**MEMOIRE EN REPONSE A L'AVIS DE
L'AUTORITE ENVIRONNEMENTALE
N°MRAE 2025APNA108**

**DEMANDE D'AUTORISATION
ENVIRONNEMENTALE N°23941833**

**CENTRALE EOLIENNE DE PRODUCTION D'ELECTRICITE
« CEPE PLAINE DE THOU »**

COMMUNE DE ROUILLE (86)

Figure 1: Zone d'implantation pour le projet de Plaine de Thou, avec distances aux lisières et distances relatifs aux enjeux techniques

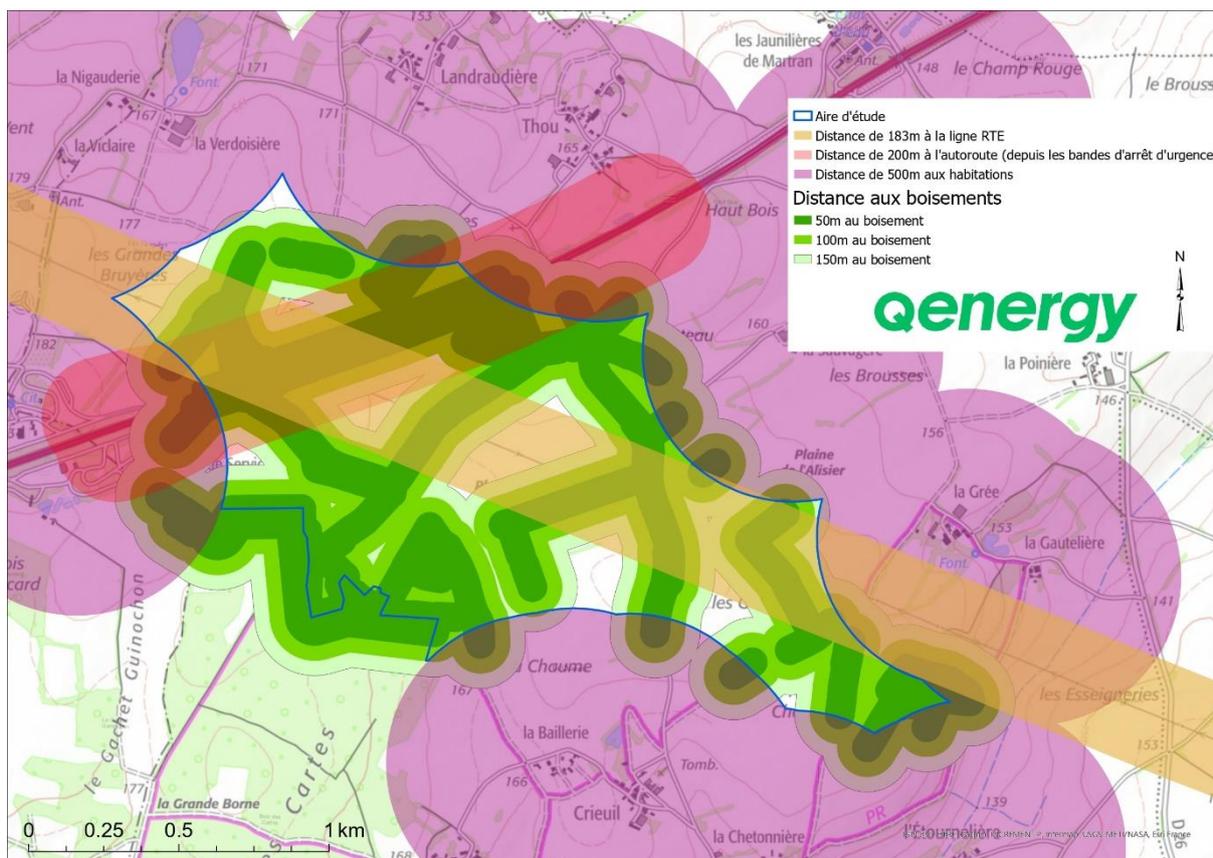
La MRAe recommande au porteur de projet d'exposer les raisons pour lesquelles les distances de référence pour les chiroptères ne peuvent être respectées, particulièrement pour l'éolienne E2 (59m), et de proposer les mesures compensatoires adaptées.

Il s'agit de distinguer entre les contraintes techniques qui interdisent la présence d'éoliennes, comme la distance aux habitations, à une autoroute ou à une ligne RTE (représenté sur la carte ci-dessous) des préconisations visant à éviter ou réduire certains types d'impacts, comme cela est le cas de la recommandation Eurobats d'éloignement de 200m aux lisières (représenté en vert dans la carte ci-dessous).

Dans le cas du projet de la Plaine de Thou, le travail itératif effectué sur les variantes d'implantation a permis de prendre en compte les enjeux environnementaux ainsi que techniques. La démarche y est détaillée dans l'étude d'impact, et il sera repris ici l'analyse sous le seul prisme des enjeux relatifs aux chiroptères, via l'éloignement aux lisières visé par la recommandation Eurobats. Il semble important de préciser que cette préconisation générale ne saurait remplacer l'analyse des enjeux avérés sur site, par exemple, le travail sur la proximité avec les arbres gîtes, non mis en valeur ici, à bien été réalisé lors du travail sur les variantes.
